生産終了商品

多点温度調節器

形E5ZE-8□D1□B

形E5ZE-8□D1□B-V2

外形寸法

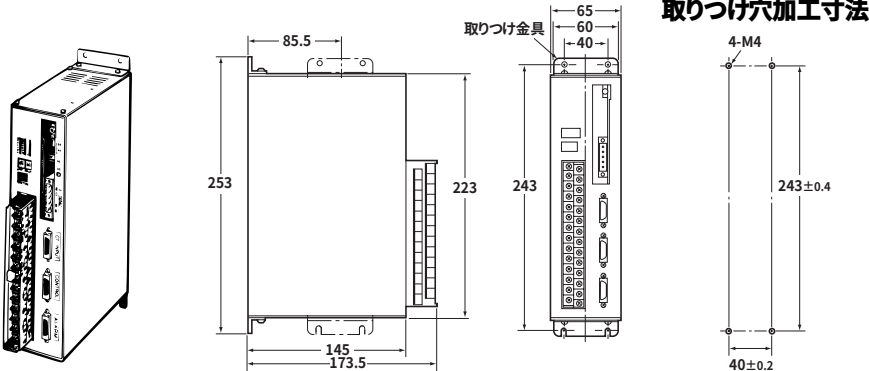
- ・ FINSメッセージ通信をご使用の際は、DeviceNet Explicitメッセージ通信用にラダープログラムの変更が必要です。リモートI/O機能のみをご使用の場合はラダープログラムの変更は不要です。
- ・ 形状、その他の仕様については変更ありません。

生産終了商品 形E5ZE-8□D1□B	推奨代替商品 形E5ZE-8□D1□B-V2
外形寸法は同一です
